监理通知单

工程名称：申宜宜城流水镇 100MW 农光互补光伏电站项目

编号：ZHJL-YCGF-TZD-026

主题：关于升压站电缆敷设相关事宜

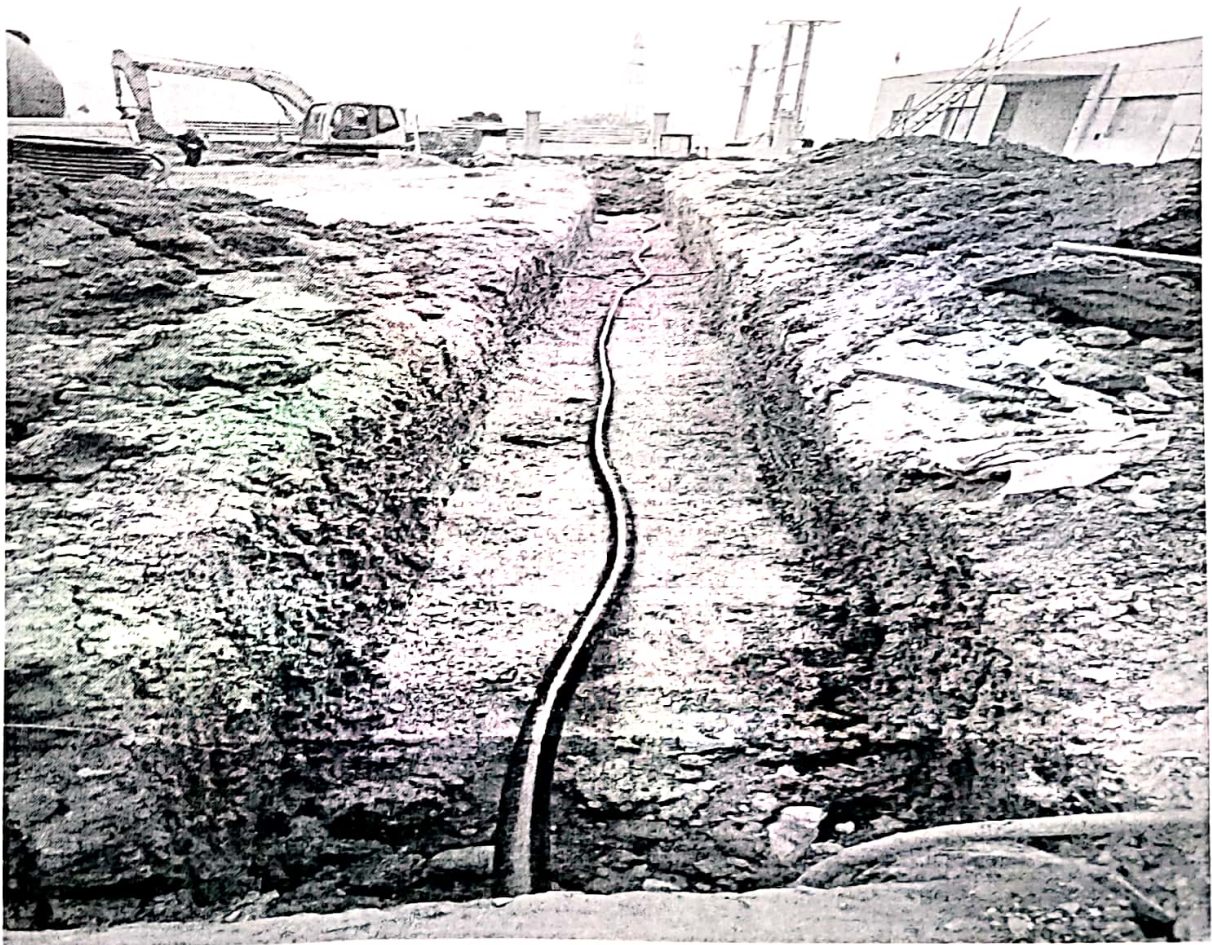
一：设计电缆规格型号：

设计规格		
零序电流互感器规格		
ZC-YJV22-0.6/1-芯数(截面mm ²)	规格	ZA-YJV22-0.6/1-2(3x300+1x150)

二：现场实用电缆规格型号：

三：电缆未穿管或者铺砂盖砖
